SERVICE INFO – INA 0123

Motor nyugodt járása

Váltás a merev szíjtárcsáról a generátor szabadonfutóra

1. ábra: Váltás a merev szíjtárcsáról a generátor-szabadonfutóra

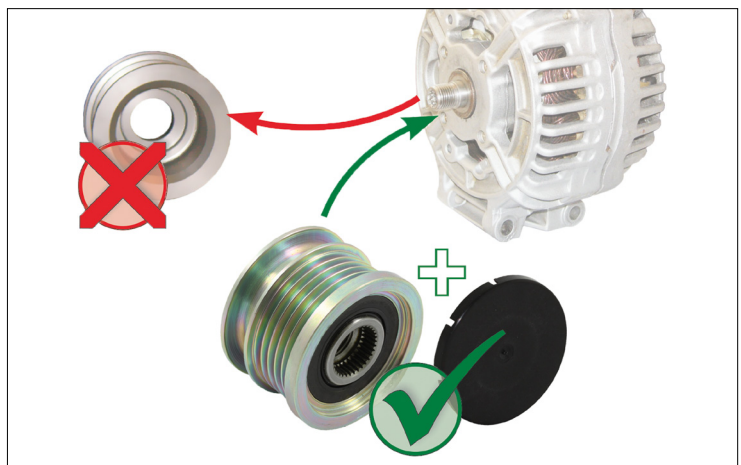
A fent megnevezett merev generátor-szíjtárcsás járműveknél a vibráció és zavaró hangok jöhetnek a segédberendezések hajtásából. Ezek a benzinmotorokkal összehasonlítva a dízelmotorok nagyon egyenlőtlen járásából

adódnak.

Schaeffler Automotive Aftermarket ajánlja, hogy az érintett, merev generátor-szíjtárcsával szerelt járműveket alakítsa át cikkszámú generátor-szabadonfutóra.

A generátor szabadonfutó leválasztja a segédberendezéseket a motor egyenlőtlen járásáról és gondoskodik az ékszíj egyenes és ezzel a nyugodt futásáról. Ezáltal a motor csendesebb és kellemesebb futása érhető el.
